- Detailplaneering näeb ette arendusalale kaks juurdepääsuteed, projektis lahendatud ainult juurdepääs ringristmikult. Lahendada projekti mahus ka Näpi tee poolne juurdepääs 17208 km 0,075.

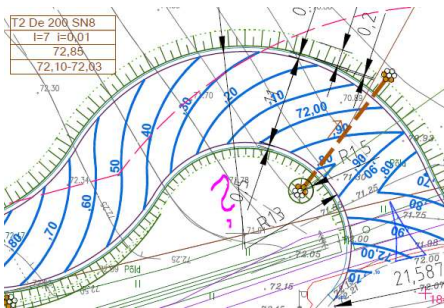
- Kõik arendusega seonduv (sh sademeveete ärajuhtimine - kraavid, trüübid) tuleb lahendada oma kinnistu piires. Sademeveett mitte juhtida naaberkinnistutele, sh riigile kuuluvatele maaüksustele. Kraave-trüüpe riigitee alusele maale mitte rajada. Kui DP-s on sademeveete teemat käsitletud ebapiisavas mahus, ei tähenda see, et sademeveed võib projektis juhtida naaberkinnistutele.

„Kraave-trüüpe riigitee alusele maale mitte rajada“.

Kahjuks ei saa me selle nõudega nõustada, kuna puuduvad muud lahendused.

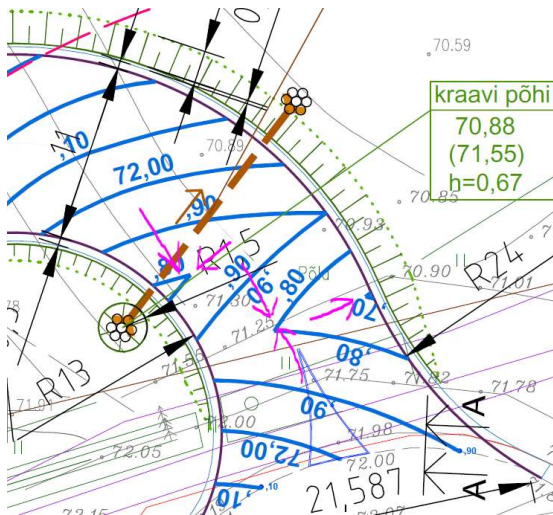
- Vertikaalplaneering peab olema lahendatud terviklikult, sh haljasalad.

Vertikaalplaneering haljasalale on lisatud.

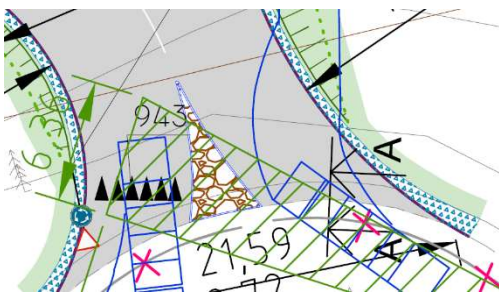
- Juurdepääsutee vertikaalplaneering ei ole realiseeritav ja on vastuolus vertikaalplaneerimise üldiste põhimõtetega (näiteks on projekteeritud „propeller“, so väikeste vahemaade tagant kallete suuna muutus igas suunas), mis ei ole sobiv lahendus. Vajab korrigeerimist.

Vertikaalplaneering on lihtsustatud.

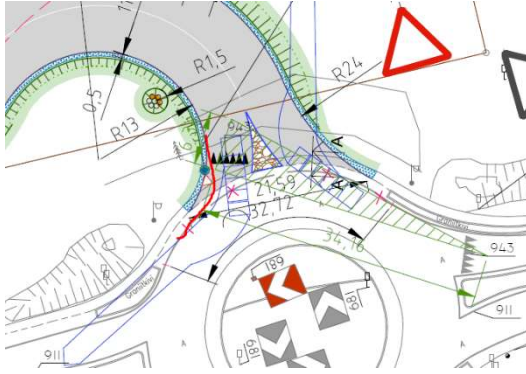
- Betoonkividest kattega ohutussaare geometria, kõrguslik lahendus ning märkide ja märgistuse lahendus on puudulik. Saar peab olema äärekiviga (mitte ülesõidetav) ja sinna peab olema võimalik paigaldada ja tuleb ka paigaldada liiklusmärgid. Puudub teekatte märgistus.

Vastavad täiendused on sisse viidud.
